Tech. Information Nr.	2525 / 2023
Thema:	AiO „Batterie niedrig" Information und unbeabsichtigte LSN Ring Unterbrechung

Kurzbeschreibung:	Fehlinterpretation der Meldung "Batterie niedrig" und LSN-Ring-Unterbrechung durch lose Verschraubungen
--------------------------	---

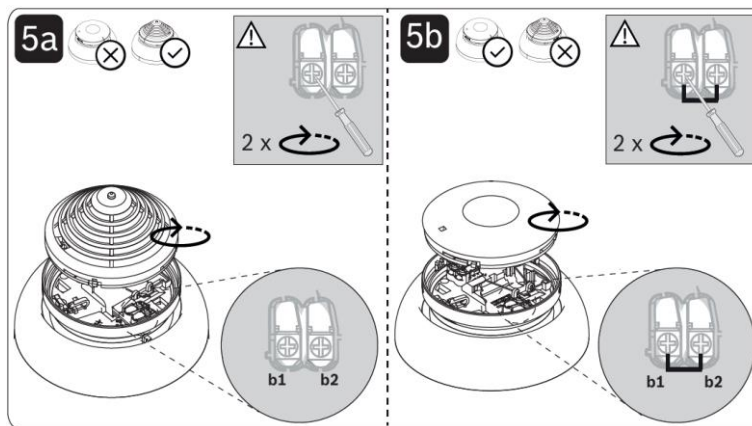
1. Wenn AVENAR all-in-one 4000 ohne Detektor verwendet wird, fügen Sie eine Drahtbrücke zwischen den Klemmen b1 und b2 im Meldersockel hinzu (siehe 5b).

Wenn AVENAR all-in-one 4000 mit einem Detektor verwendet wird, ohne Drahtbrücke montieren bzw. diese entfernen.

Anschlusschrauben b1 und b2 müssen fest angezogen werden, unabhängig davon, ob AVENAR all-in-one 4000 mit Detektor oben oder mit Drahtbrücke verwendet wird (um Verbindungsprobleme zu vermeiden, siehe 5a).

Durch lose Schrauben kann der LSN-Ring jederzeit unterbrochen werden.
